მრავალფუნქციური შენობის კორექტირებული პროექტი

ქ.თბილისი.
მთაწმინდა-კრწანისის რაიონი.
მდ.მტკვარს,გულიას ქუჩასა და ახალ მაგისტრალს შორის,
გულიას მოედანი,
კულტსამეურნეო საქონლის მაღაზიის მიმდებარედ.
(კაკ3.8/85)

არქიტექტურული პროექტი

კორექტირების შედეგად შეიცვალა:

ჭრილი 2-2

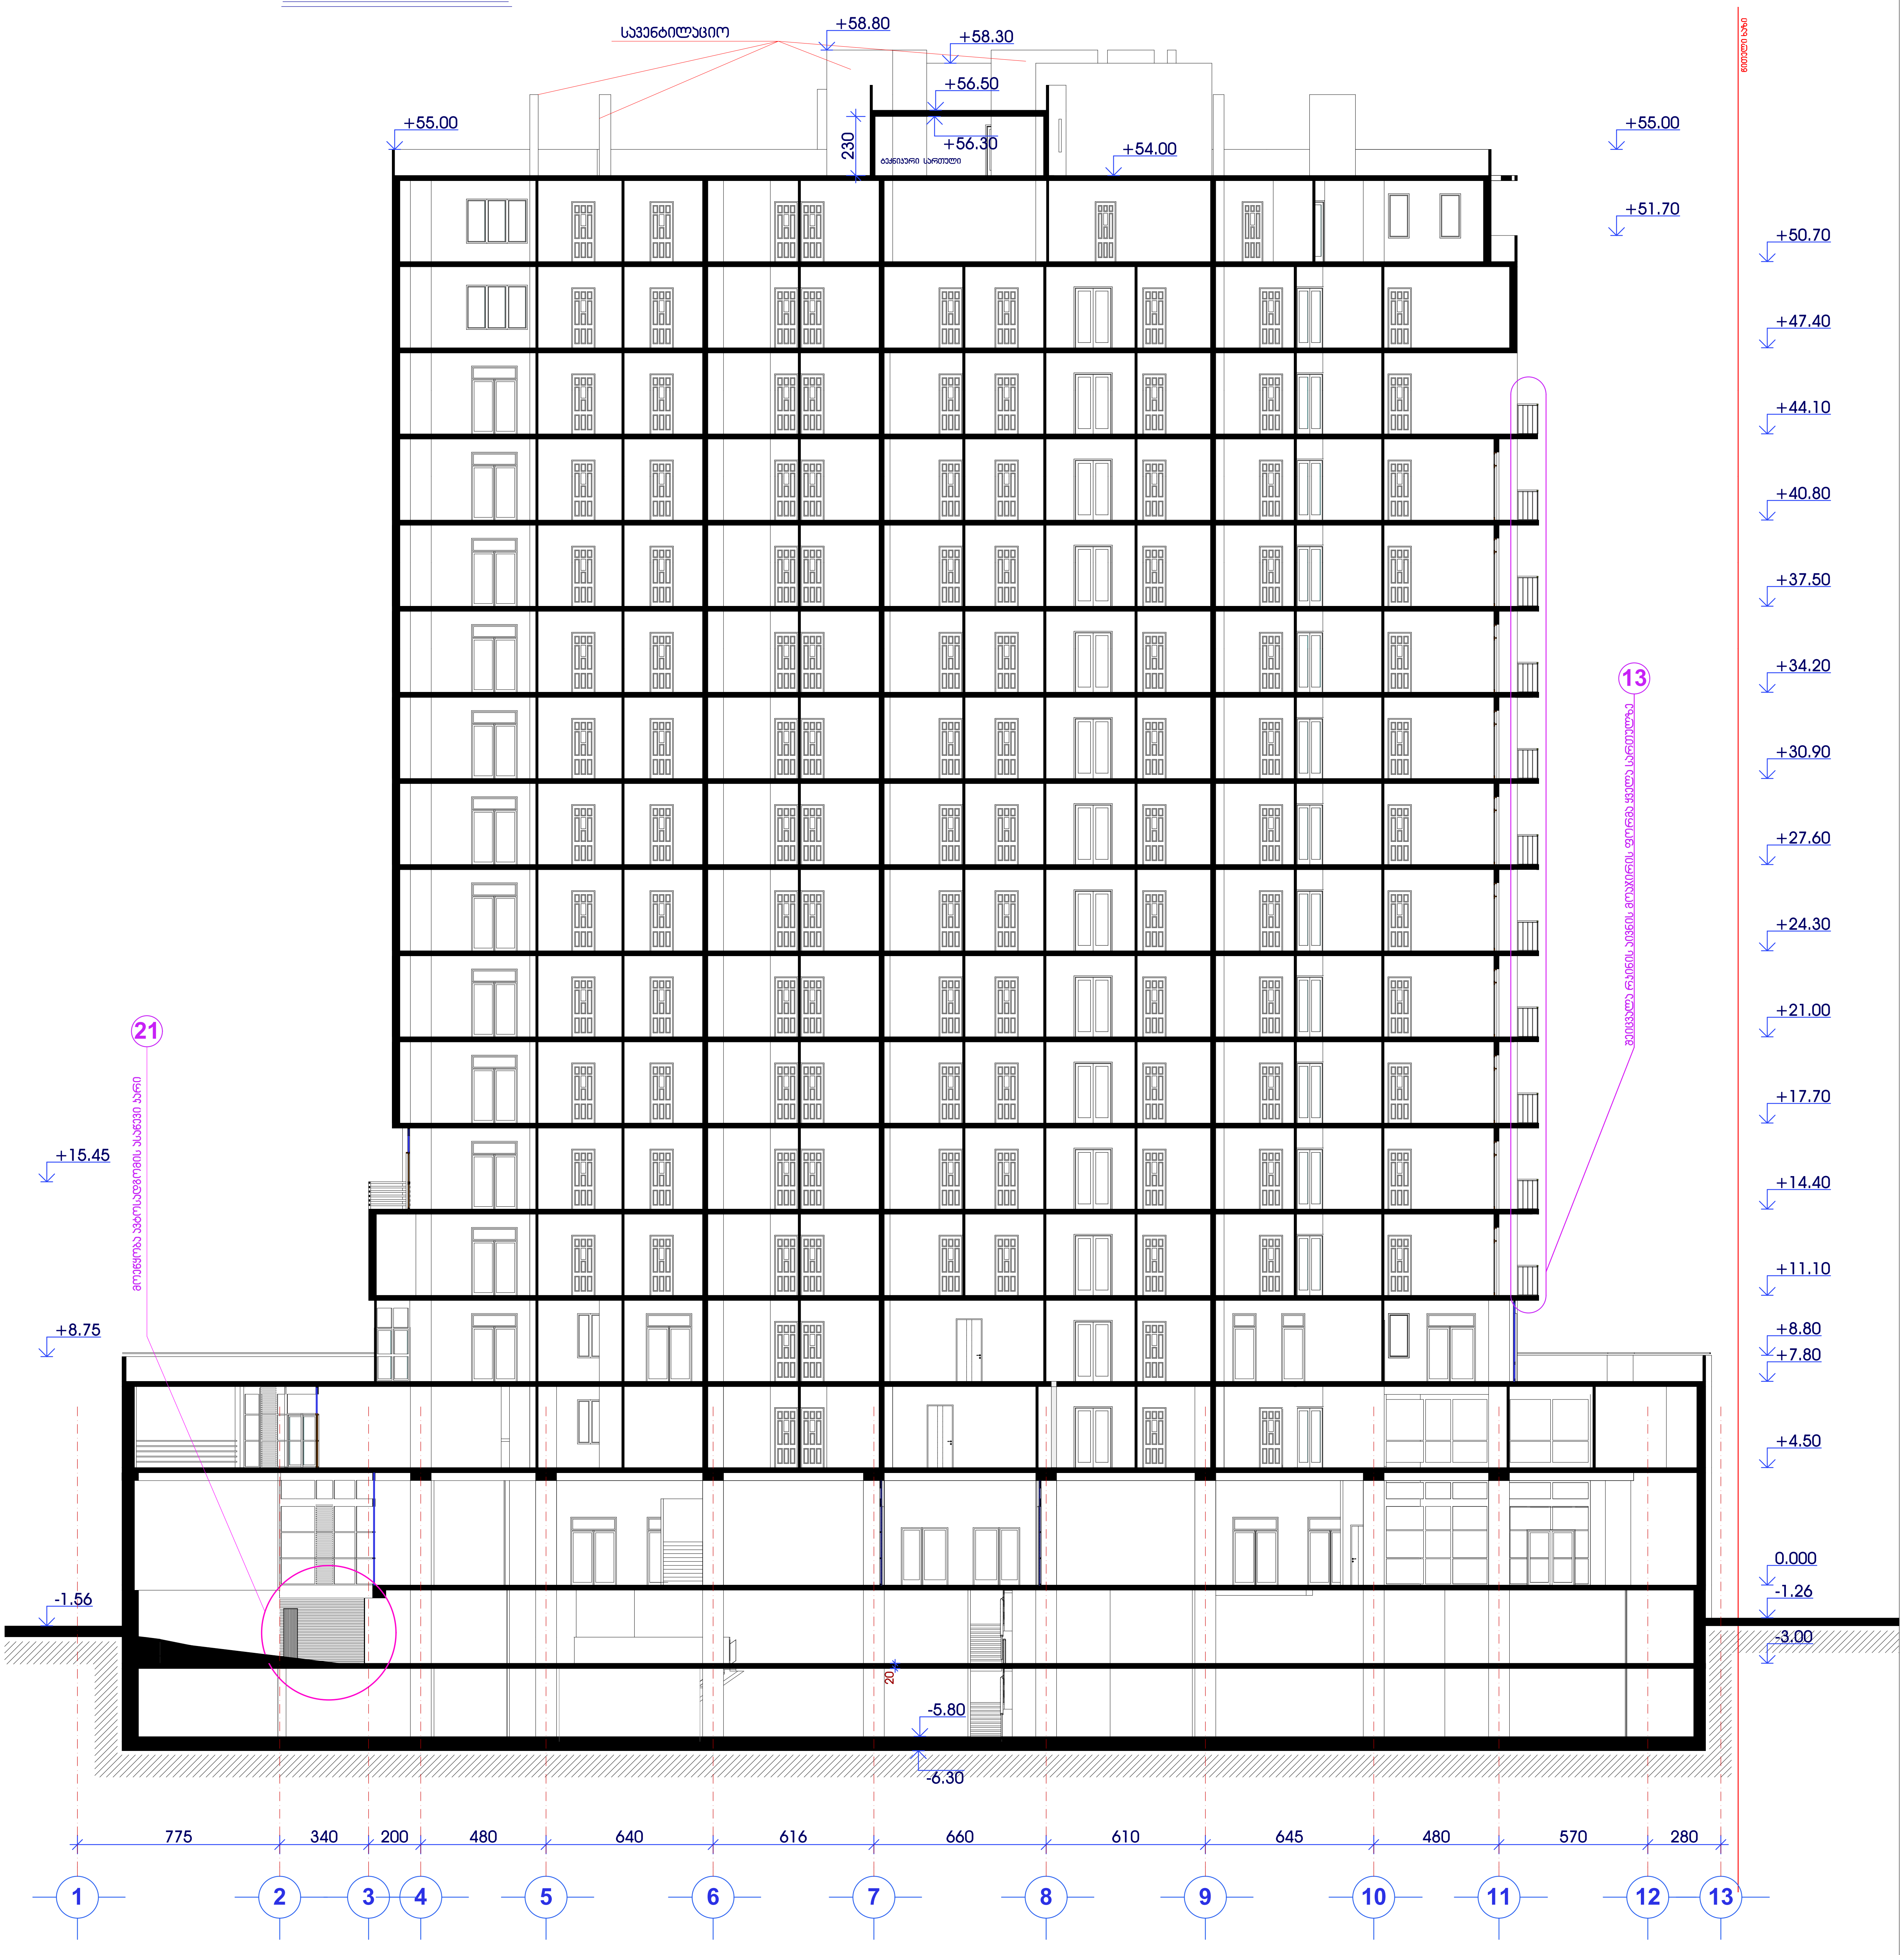
პროექტის კორექტირება არ შეხებია კოეფიციენტების განმსაზღვრელ ფართებს და არც საერთო ფართობს. ყველა საანგარიშო ფართობი დარჩა უცვლელი, შეიცვალა მხოლოდ განაშენიანების ფართობი (1522.98კვმ-ის ნაცვლად გახდა 1514.97კვმ), მისი ცვლილება გამოიწვია ქუჩის მხრიდან კიბის საფეხურების შემცირებამ (6 საფეხურის ნაცვლად გახდა 4 საფეხური) და შესაბამისად შეიცვალა მიწის ნიშნულის მაჩვენებელი (-0.90-ის ნაცვლად გახდა -0.60)

1. მე-16 სართულზე გაერთიანდა ორი ფანჯარა 8 და 9 ღერძებს შორის, ე ღერძის გასწვრივ.

2. მე-16 სართულზე შეიცვალა კარფანჯრების ფორმები აღერძის გასწვრივ 8 ღერძიდან 10 ღერძამდე და ა და ბ ღერძებს შორის 11 ღერძის გაყოლებაზე.

3. მე-16 სართულზე მოეწყო ლითონის სახელური კედლის მოაჯირზე.

4. მე-14 სართულიდან მე-2 სართულის ჩათვლით კედლის მოაჯირი შეიცვალა ლითონის მოაჯირით ე -დ და 6 ღერძებს შორის.

5. ცენტრალური შესასვლელში სამი კარის ნაცვლად გაკეთდა 2 კარი 7 და 8 ღერძებს შორის ბ ღერძზე.

6.მთავარი შესასვლელის თაღი შეიცვალა გეგმაში გაბარიტებში 7 და 7 ღერძებში;

7. მე-2 სართულზე კედლის ნაცვლად მოეწყო ვიტრაჟი 7 და 8 ღერძებში;

8. მე-16 სართულზე გ და დ და 5-6 ღერძებში არსებული კარი გაგანიერდა და 110 სმ-ით

9. მიწის დონე გაუთანაბრდა ტეროტუარის დონეს და კიბე გახდა 4 საფეხურიანი 6 -ის ნაცვლად;

10.ტექნიკურ სართულს დაემატა კარი მე-7 ღერძზე ე და გ ღერძებს შორის;

11. ტექნიკურ სართულზე მე-9 ღრძზზე ბ ღერძთან დაემატა მცირე ზომის ფანჯარა;

12. ტექნიკურ სართულზე ლიფტის სამანქანოში გაუქმდა საფეხურები და გაჩნდა ორი დონე, 55.20 და 54.00;

13.შეიცვალა რკინის აივნის მოაჯირის ფორმა ყველა სართულზე;

14. მე-6 და მე-9 ღერძებში აივნის ძირის შუბლის სიმაღლე შემცირდა იყო 40 სმ გახდა 20 სმ;

15. მე-16 სართულზე აივანი მე-6 და მე-7 ღერძებში გადაიხურა საჩრდილობელით;

16. ფასადებზე დაკორექტირდა ვიტრაჟების და ფანჯრების ზომები, ზედა თავი იწყება რიგელის ძირიდან. კარის თავზე ყველგან დაემატა ფრამუგა;

17. შიდა ეზო დაიყო რამოდენიმე სივრცედ და მათშორის მოეწყო გამყოფი კედელი 180 სმ სიმაღლის;

18. მთავარი შესასვლელის თაღი მოპირკეთდება ბაზალტის დიდი ზომის ფილებით, უხილავი ნაკერით;

19. ტექნიკურ სართულზე მე-7 და მე-8 ღერძებს შორის ფანჯრები დაპატარავდა სიმაღლეში;

20. -3.000 ნიშნულზე გ და დ ღერძებში ამოშენდა კარის ღიობი;

21. -3.000 ნიშნულზე 2-4 და ა -ბ ღერძებში მოეწყობა ავტოსადგომის ასაწევი კარი;

22. 0.000 ნიშნულზე პანდუსის ქანობი შემცირდა 6% დან 4% მდე მიწის ნიშნულის ცვლილების გამო;

23. 0.000 ნიშნულზე 7-8 და ე ღერძზე გაიზარდა კიბის სიგანე 20სმ-ით;

24. 0.000 ნიშნულზე შეიცვალა სავენტილაციო შახტის ადგილი;

25. 0.000 ნიშნულზე გ ღერძთან დაემატა 2 მცირე ზომის ფანჯარა;

26. მე-6-16 სართულებზე 4 და ა ღერძთან ვიტრაჟის ნახატი შეიცვალა სარკისებურად;
